豪景花園僭建物事件

有關第4折衷方案在大風雨時 可能產生的潛在滲水問題

王金殿博士 BBS
香港理工大學建築及房地產學系副教授
業主立案法團工程小組召集人
2010年10月12日

圖 1.

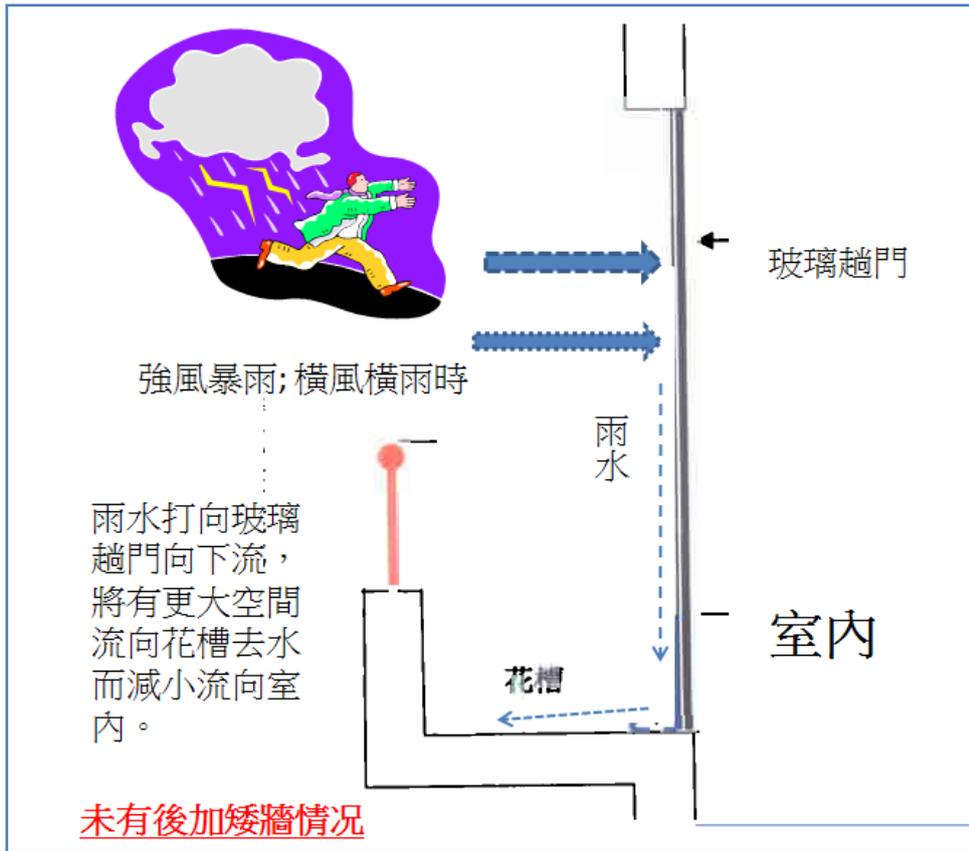
對於防水的問題，相信貴署職員出席10月9日晚的座談會後已向貴署彙報，這證明附加矮牆或磯仔，不論什麼質料及放置在外或在內都沒有防水功能，相反地在大風豪雨的日子會做成住客的噩夢。請參閱以下圖示：

我們提議貴署認真考慮『改良第四折衷方案』讓 450mm 高度改良為彈性處理以確定有關高度能夠防止花槽的水流入屋內，並以實際情況來證實其可體現花槽的工作平台和可區分客廳與花槽狀態，請參考本人 8 月 11 日及 9 月 3 日文件所述的原則，理據及建議。
